**Avis délibéré de la mission régionale d'autorité environnementale  
sur le projet de centrale photovoltaïque au sol "Champ-de-la-Croix",  
porté par la société WPD, sur la commune de Cérilly (03)**

**Avis n° 2023-ARA-AP-1518**

**Avis délibéré le 6 juin 2023**

Figure 2 : plan d'implantation du projet (source étude d'impact)

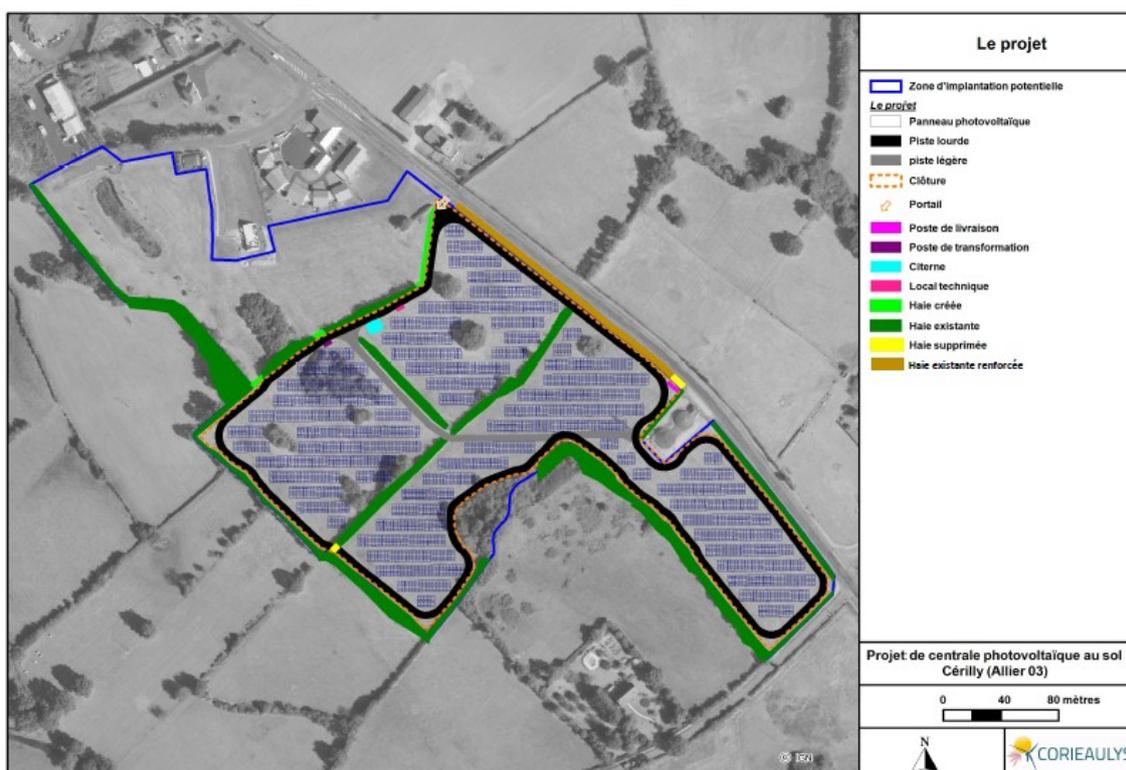
En revanche, l'ombrage généré par les panneaux sera significatif du fait de la faible largeur<sup>21</sup> des inter-rangées, d'une largeur des tables importantes<sup>22</sup> et d'une hauteur maximale fixée à 2,75 mètres. Comme mentionné dans l'étude d'impact<sup>23</sup>, les retours d'expériences préconisent une inter-rangée égale, a minima, à 1,5 fois la hauteur afin de préserver la biodiversité présente. Ainsi une largeur entre les rangées d'environ cinq mètres serait plus appropriée<sup>24</sup>.

**L'Autorité environnementale recommande de reconsidérer la largeur entre les rangées de tables afin de préserver la biodiversité et de réaliser la plantation de la nouvelle haie en amont de la réalisation du projet afin qu'elle offre des fonctionnalités comparables au linéaire de haies supprimé au moment du démarrage du chantier de construction de la centrale photovoltaïque.**
